TUA

TÍTULO ÚNICO AMBIENTAL

O presente TUA consubstancia-se no indeferimento do pedido de licenciamento, por não estarem garantidos os requisitos definidos na legislação específica aplicável.

Nº TUA	TUA20260112000132
REQUERENTE	SOLID TOMORROW - ENERGIA UNIPessoal LDA
Nº DE IDENTIFICAÇÃO FISCAL	515492590
ESTABELECIMENTO	Central Fotovoltaica de Alqueva
CÓDIGO APA	APA11306923
LOCALIZAÇÃO	Herdade das Colaças
CAE	35113 - Produção de eletricidade de origem eólica, geotérmica, solar e de origem, n e.

Figura 1 - Comparação entre o projeto inicialmente apresenta e o projeto modificado.

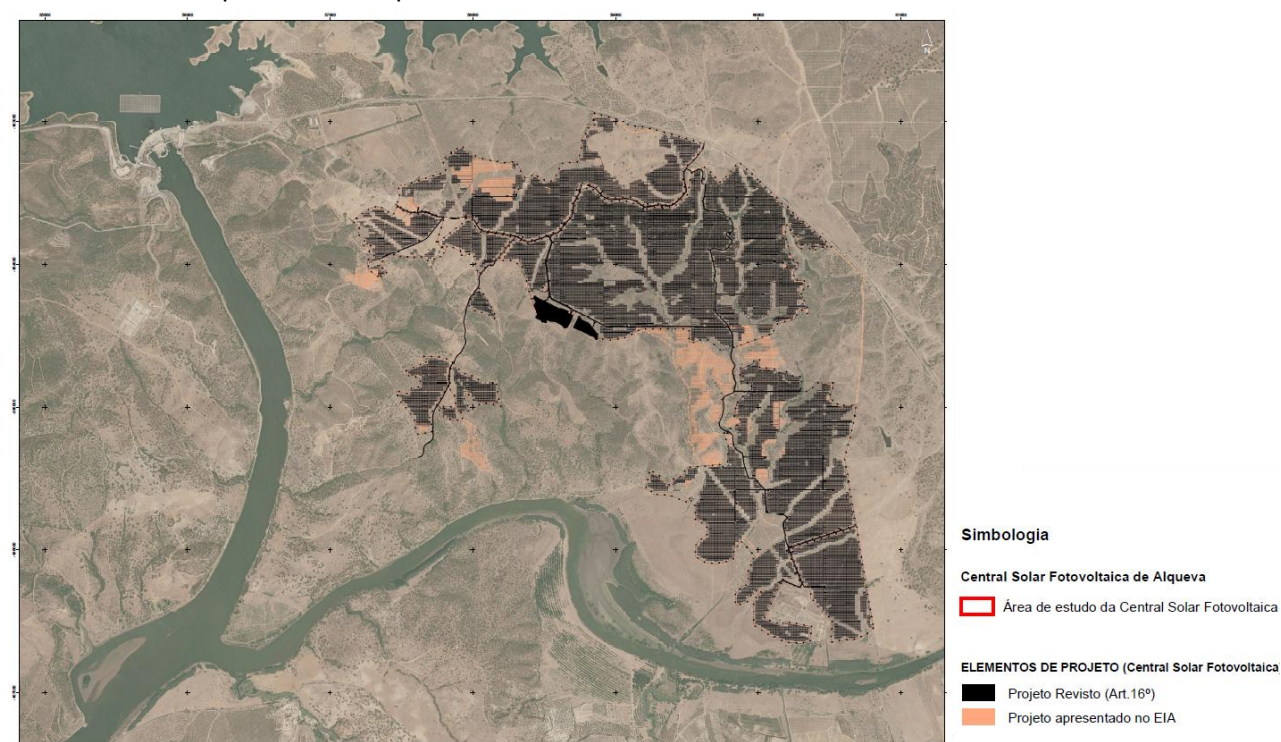
A modificação proposta pelo proponente traduz-se numa redução da área de implantação relativamente à área anteriormente estudada, correspondendo a uma diminuição de 11,72% da superfície fotovoltaica.

Esta modificação contemplou a:

- Redução da área vedada de 570,60 ha para 468,45 ha, com consequente redução da área de módulos fotovoltaicos em cerca de 23,37 ha, o que corresponde à implantação de menos 63.510 painéis e 2.117 mesas;
- Diminuição da potência instalada de 431,53 MWp para 388,03 MWp;
- Redução da área afetada com declives superiores a 20% e do volume resultante da movimentação de terras;
- Eliminação de painéis fotovoltaicos das zonas identificadas no Geossítio Defesa de S. Brás e no elemento patrimonial Malhada da Defesa 3;
- Proteção de áreas críticas para Quirópteros, evitando a instalação em mais de 50 ha de habitat sensível;
- Apresentação de uma proposta de Plano de Compensação pela perda de espaço biótico para os Quirópteros.

Na figura 1 é possível verificar a comparação entre o projeto original (a laranja) e a modificação (a preto). As áreas fotovoltaicas excluídas do projeto modificado estão representadas a laranja e as áreas a fotovoltaicas a manter estão representadas a preto.

Figura 2: Área da central, na sua configuração inicial, com representação das áreas de olival (a azul), pinhal (a rosa) e declives superiores a 20% (laranja e vermelho)

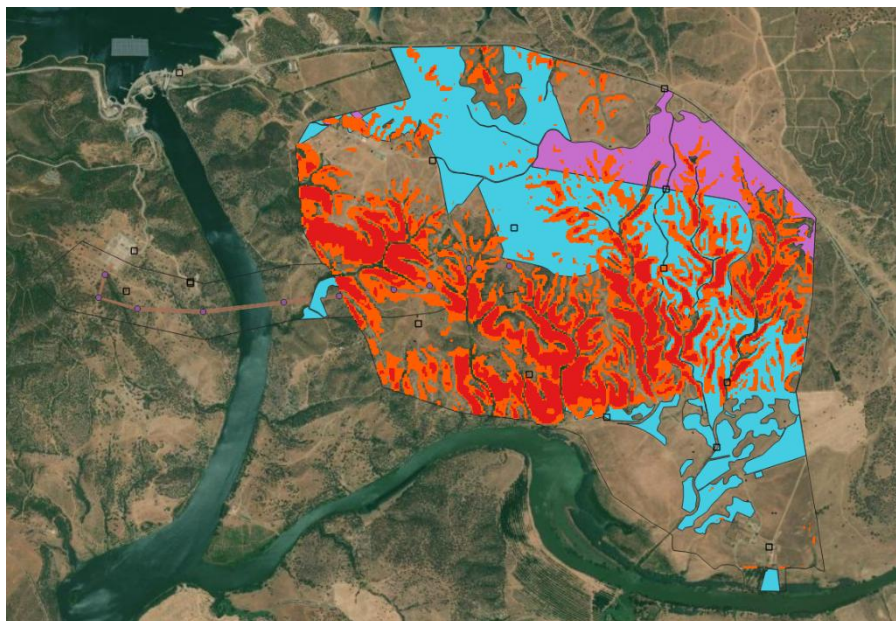
No Plano de Controle de Erosão (PCE) apresentado no EIA foi referido que, geralmente, os declives de 18 - 20% correspondem a valores máximos de inclinação que garantem a não ocorrência de erosão. Os maiores declives da área da central no seu desenho inicial variavam entre 20% e 64% e estavam associados à área correspondente à escarpa da Falha Vidigueira-Moura.

Adicionalmente, destaca-se o impacto sobre o geossítio Defesa de S. Brás, localizado na área da central, não devendo o afastamento a este tipo de estrutura ser inferior a 50 metros.

Figura 3 – Mapeamento das alterações efetuadas ao projeto modificado.

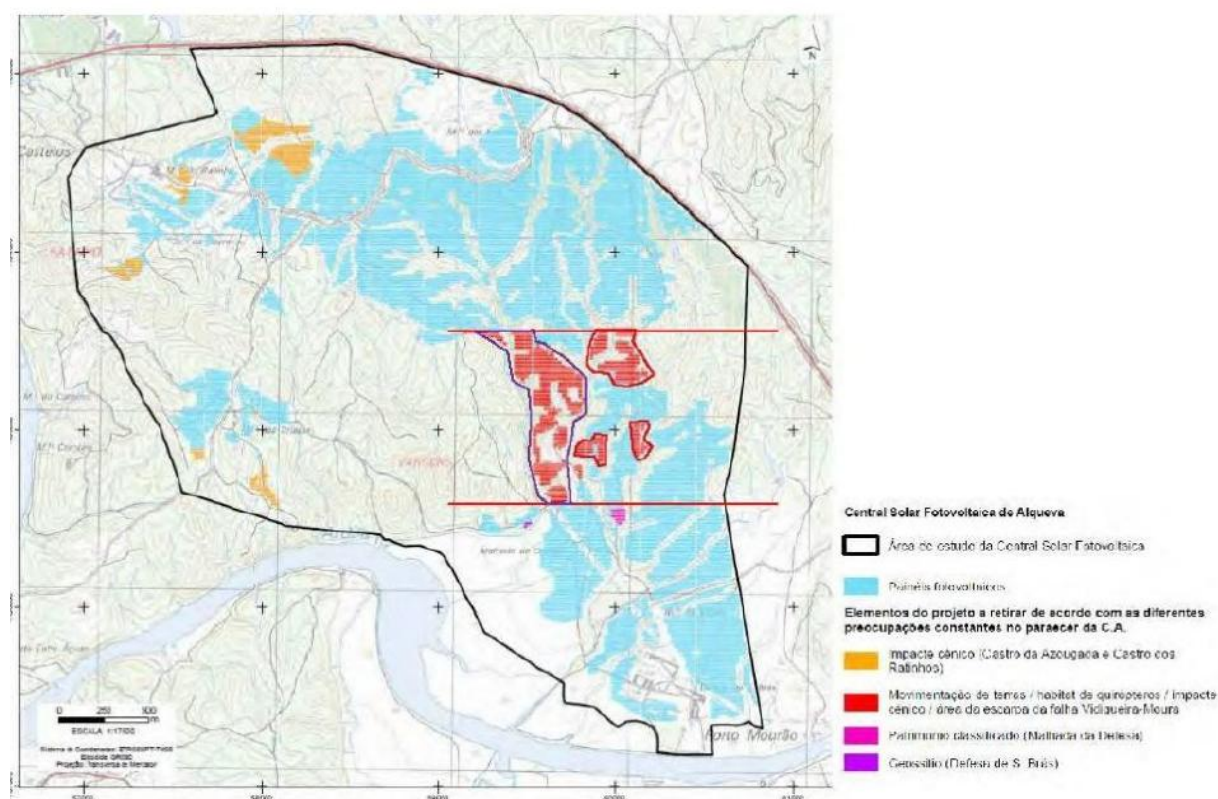
Neste contexto, o proponente procedeu à modificação do projeto e apresentou um relatório técnico dessa mesma modificação, a qual conduziu à redução da área de implantação da central (menos 11,72% de superfície fotovoltaica) e à retirada de painéis em zonas críticas, como áreas com declives acentuados, habitats sensíveis, zonas de elevada suscetibilidade à erosão e áreas classificadas, como o Geossítio Defesa de S. Brás e o elemento patrimonial Malhada da Defesa 3. Estas alterações levaram à diminuição da potência instalada de 431,53 MWp para 388,03 MWp.

Tendo por base a informação constante do Relatório Ambiental e a modificação do projeto apresentada, reconhecem-se os esforços desenvolvidos pelo proponente no sentido de minimizar de impactes ambientais previamente identificados como muito significativos. Contudo, apesar das modificações introduzidas, subsistem impactes negativos de elevada magnitude, nomeadamente ao nível dos sistemas ecológicos.

Reconhece-se que a modificação permitiu salvaguardar mais de 50 ha de habitat favorável a quirópteros, tendo sido elaborado um Plano de Compensação pela Perda de Espaço Biótico (PCPEBQ), com medidas de requalificação, reconversão do uso do solo e criação de estruturas de abrigo para as espécies em causa.

No entanto, tendo em conta a localização do projeto, a extensão da área que continua a ser ocupada e a existência de impactes cumulativos, consideraram-se que os impactes ao nível dos quirópteros permanecem negativos e com significância relevante. A modificação do projeto não alterou a avaliação dos impactes da execução deste projeto sobre este grupo faunístico, podendo estes ser negativos de significativos a muito significativos. Embora tenham sido apresentadas medidas de minimização e compensação que concorrem para a melhoria dos habitats de alimentação nas áreas remanescentes, mantém-se a supressão de áreas naturais, com registos de atividade dos quirópteros (e de acordo com os dados conhecidos), com potencial redução de áreas relevantes para a manutenção das populações de quirópteros que as utilizam atualmente e podendo ter repercussões negativas (potencialmente permanentes) sobre aquelas que ocupam o Abrigo de Importância Nacional “Moura III”, sobretudo em períodos sensíveis como é o da maternidade em que as necessidades energéticas aumentam. Esta supressão ganhará ainda maior expressão se se tiver em conta os projetos com impactes similares (de várias naturezas) existentes e previstos nas áreas envolventes.

O polígono de exclusão apresentado na modificação do projeto careceria assim de ser ajustado, de forma a assegurar a exclusão efetiva de painéis em zonas com declives superiores a 30% a 40%, onde se verifica risco agravado de instabilidade e perda de solo. Por outro lado, em áreas pontuais com declives elevados, mas com vegetação estabilizadora, morfologia favorável e ausência de alterações a montante, a manutenção dos painéis poderia ser ambientalmente aceitável, evitando também a fragmentação desnecessária da matriz ecológica e do *layout* da central.

Já em relação à paisagem, verifica-se que, apesar de terem sido reduzidos o número de painéis nas áreas mais declivosas, áreas com riscos de erosão, ainda se mantém alguns cuja implantação irá gerar impactes muito significativos nas alterações da morfologia natural e, apesar das alterações realizadas as maiores preocupações continuam a concentrar-se no miradouro do Castelo de Moura, onde se existe uma visibilidade alargada sobre a área da Central.
